Mission régionale d'autorité environnementale
BOURGOGNE-FRANCHE-COMTÉ

**Avis de la Mission Régionale d'Autorité environnementale
de Bourgogne-Franche-Comté
sur le projet de la société DUC d'augmentation de ses activités
d'abattage et découpe de volailles, de traitement de sous-
produits animaux et de fabrication d'aliments pour volailles
sur la commune de Chailley (89)**

N °BFC-2021-2905

Figure 1: futurs aménagements projetés sur le site DUC à Chailley (source : dossier)

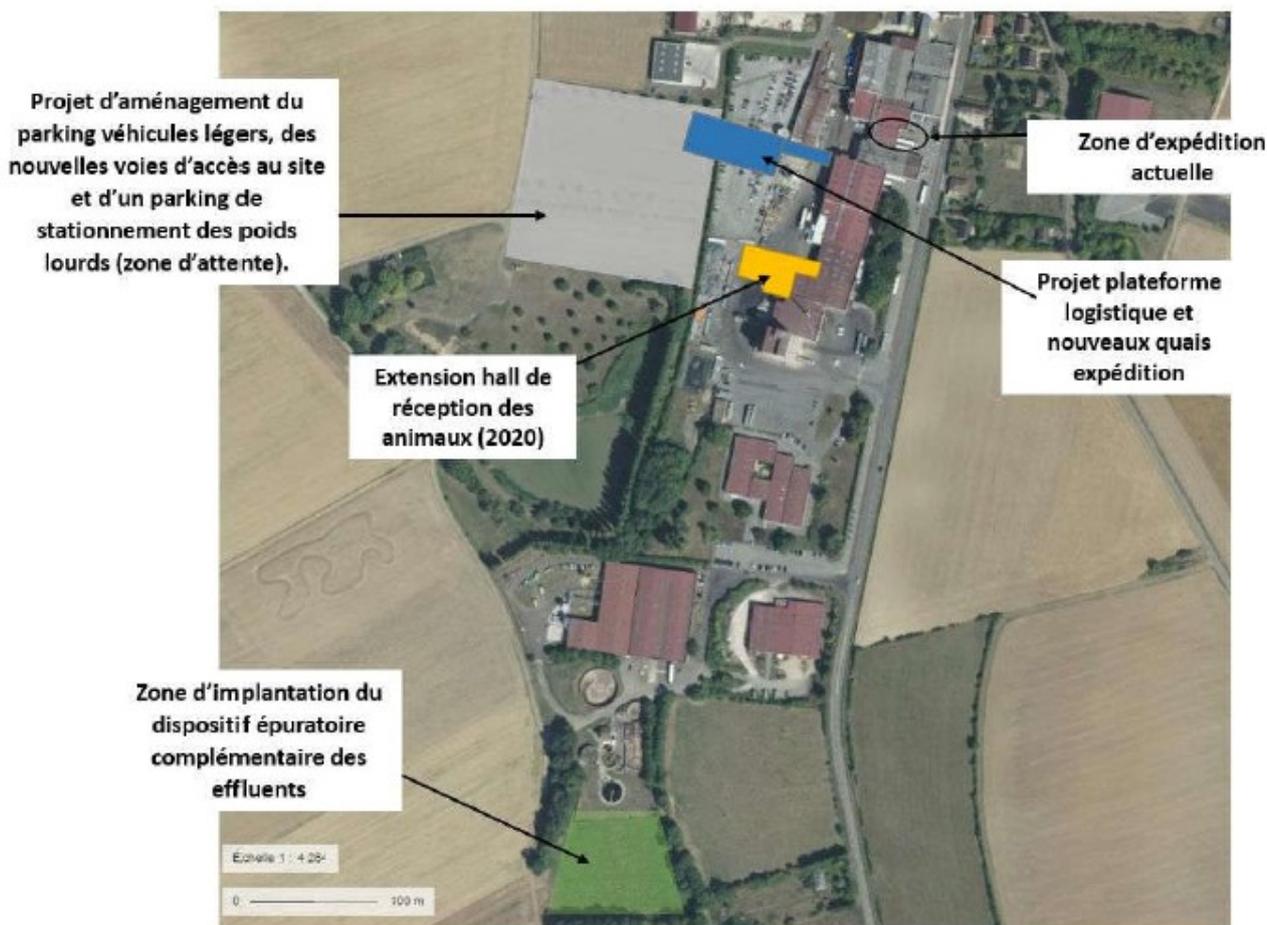
Le dossier ne comporte aucun plan masse des aménagements prévus ni de description du déroulé des travaux.

En l'absence de dossier de permis de construire, la description des aménagements projetés est insuffisante (aucun plan masse par exemple) et les dispositions prises en phase chantier du projet sont trop succinctement évoquées.
